Slagelse Kommune

**Skitseprojekt - Østvendte
motorvejsramper ved
Vemmelev**

Trafiksikkerhedsrevision

Juni 2009

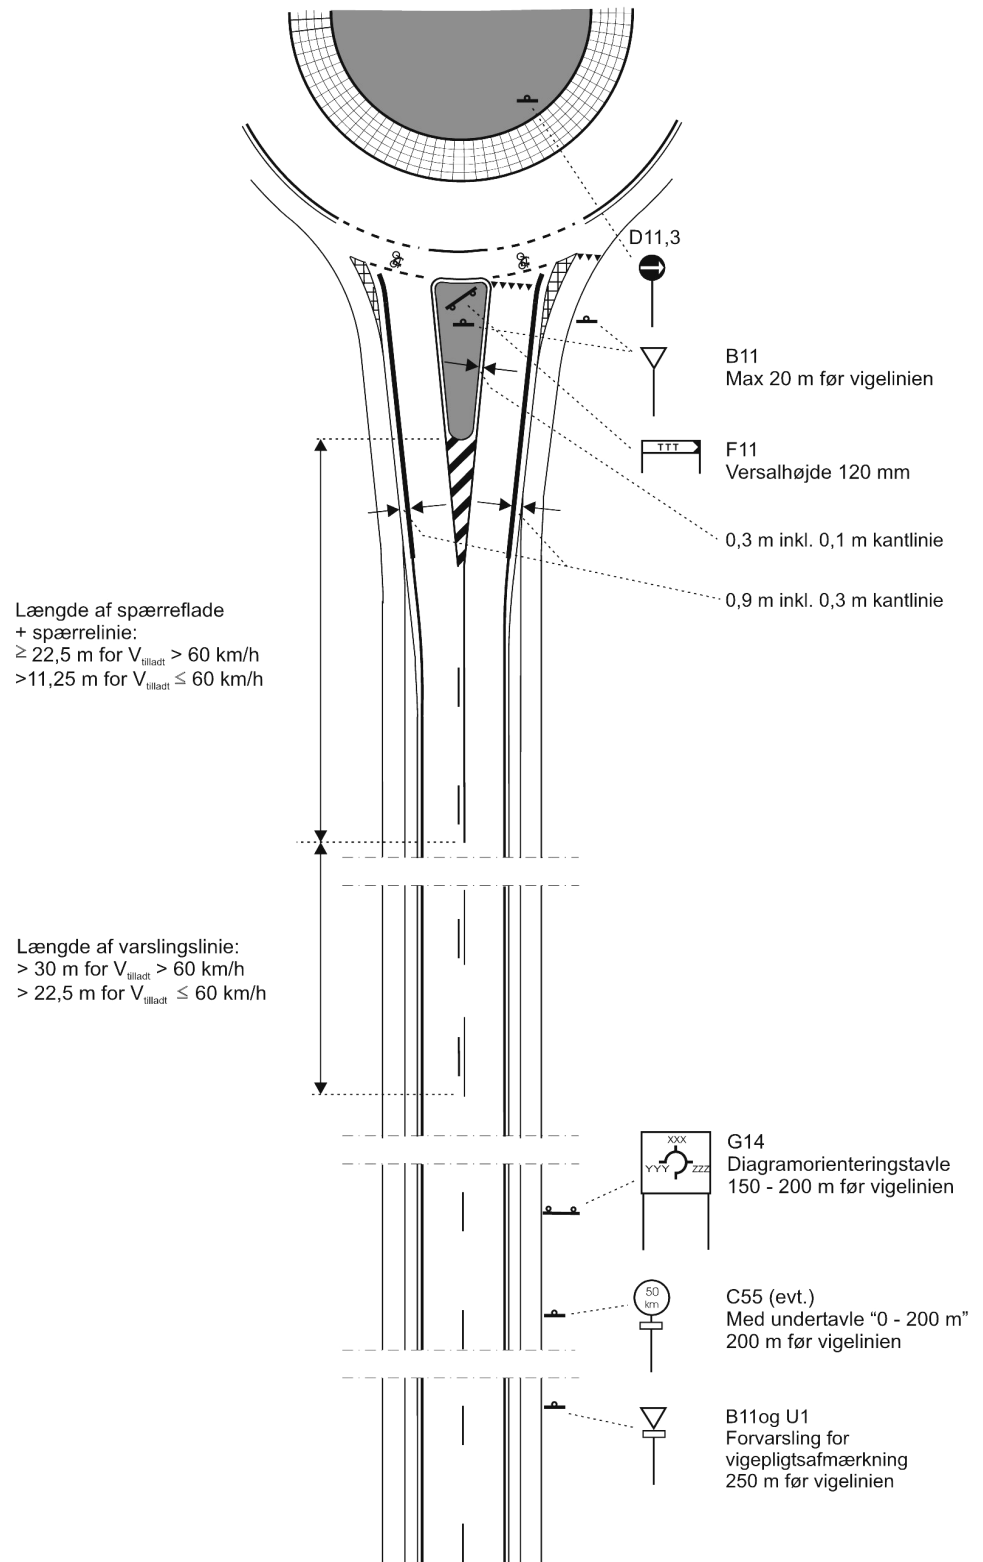
Problem	<p>De lokale geometriske forhold gør, at uheldsrisikoen er stor. Dette skyldes primært, at krydsene vil være beliggende på toppen af Bildsøvej's længdeprofil. Synligheden af krydsene vil derfor være reduceret.</p> <p>Rundkørsler (og i øvrigt andre kryds i åbent land) bør forvarsles i god tid. For at trafikanten kan nå at reagere hensigtsmæssigt på en tavles information kræves, at tavlen placeres således, at den kan observeres og læses over en passende afstand inden rundkørslen.</p> <p>For vigepligtstavler skal det desuden være muligt at standse inden tavlen. Derfor kræves, at trafikanten skal kunne se disse tavler i en afstand svarende til mindst stopsigt ved den ønskede hastighed V_0 med et sikkerhedstillæg på 20 km/h.</p>
Anbefaling 1	I alternativ B ombygges det nordlige rampekryds til en rundkørsel. Generelt anses rundkørsler som markant sikrere løsninger end firbenede vigepligtskryds. Rundkørsler kan også i større grad kompensere for de dårlige oversigtsforhold, idet midterøen kan opbygges på en måde, så rundkørslen vil være synlig for samtlige trafikanter.

Anbefaling 2	Der skal være god forvarsling af krydsene med diagramorienteringstavler. Anvend følgende tegning fra Vejreglerne som gælder for rundkørselsløsningen.
Anbefaling 3	Et supplerende forslag ville være at opsætte en bred advarselshelle nord for jernbanebroen og syd for det sydlige kryds. Dette vil også reducere hastigheden på Bildsøvej (se før).
Anbefaling 4	Krydsene belyses.

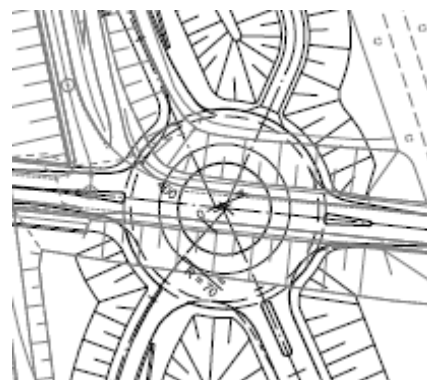
Ifølge forudsætningsnotatet "Skitseprojekt - Østvendte Ramper ved Vemmelev" (dateret 9. marts 2009) viser kapacitetsvurderinger, at især venstresvingende bilister fra motorvejsrampen vil være pålagt store forsinkelser (> 70 sek. i gennemsnit). De lange ventetider for især trafikanter fra motorvejen øger risikoen for, at disse bilister vil være tilbøjelige til at tage en større risiko ved udkørsel. Dette kombineret med de forringede oversigtsforhold medfører en markant øget risiko for alvorlige uheld.

Kapacitetsvurderingerne viser desuden, at der er risiko for, at der er op til 6 køretøjer (centralt skøn), der skal svinge til venstre fra Bildsøvej mod motorvejsramperne. Da der ikke er plads til at anlægge tilstrækkelig store magasiner til venstresvingende, vil disse delvis være placeret på ligeudsporet på Bildsøvej. Dette forhold kombineret med oversigtsforholdene øger risikoen for alvorlige bagendekollisioner.

Længere svingbaner etableres.

Advarselsheller og opsætning af orienteringstavler (se før) for at advare bilister på Bildsøvej.

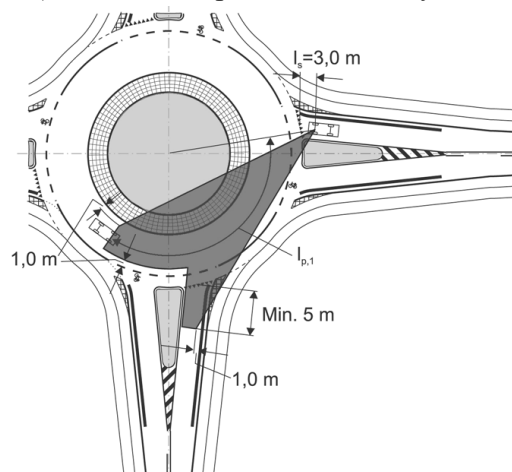
Problem For køretøjer der kommer fra rampen skal der være oversigt til trafikanter der kommer fra Bildsøvej (motorvejsbroen). Gelænderet på broen kan betyde at oversigten ikke er tilstrækkelig.

Anbefaling I en rundkørsel skal man fra et punkt i afstanden $l_s = 3,0$ m bag vigelinjen både kunne se – forrige tilfart indtil mindst 5 m bag vigelinjen og – cirkulationsarealet i længden $l_{p,1}$, målt cirkelformet imod færdselsretningen. $l_{p,1}$ fremgår af figuren

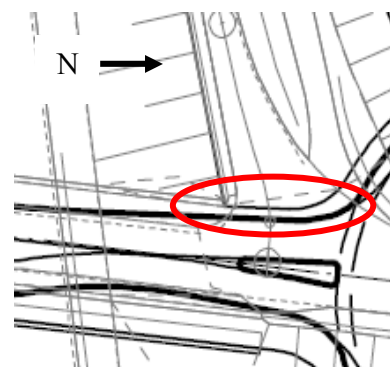
Bemærkning	Der er meget lidt plads til fodgængere ved rundkørselens sydlige ben vest for Bildsøvej. Dette kan betyde at fodgængere færdes på kørebanen.
Anbefaling	Udvid arealet på de 10 m fra rundkørselen og til broen.
